Onderwerp Advisering verkeersmaatregelen strand
Bremerbaai

Ons kenmerk MVBZ-GG-115-14

Verkeersmaatregelen parkeren Bremerbaai.

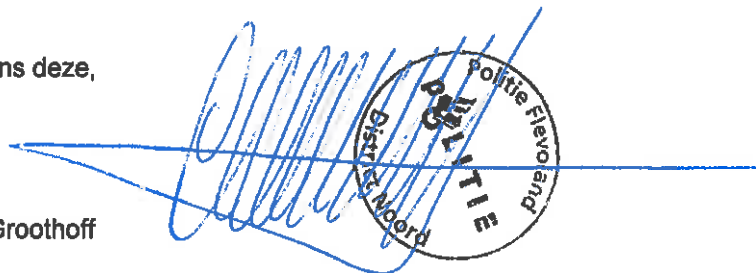
- de modellen BW111zb en BW111ze, begin en einde betaald parkeerzone.
Ik adviseer om op het wegdek het woord "ZONE" aan te brengen als ondersteuning van de bebording conform de richtlijnen van bebakening en markering.
Tevens adviseer ik ter ondersteuning van de betaald parkeerzone borden, borden conform model E1zb van bijlage 1 van het RVV 1990 (begin parkeerverbodzone) te plaatsen om aan te duiden dat naast de aangewezen parkeerplaatsen het verboden is te parkeren in de gehele zone. De borden dienen geplaatst te worden bij de betaald parkeerzone borden. Tevens borden conform model E1ze (einde parkeerverbodzone) plaatsen die aangeven dat men de parkeerverbodzone verlaat.
De gehandicapten parkeerplaatsen dienen aangeduid te worden door het plaatsen van borden conform model E6 van bijlage 1 van het RVV 1990 (gehandicaptenparkeerplaats).
Tevens parkeervakken in het wegdek aanbrengen door het aanbrengen van markeringen.
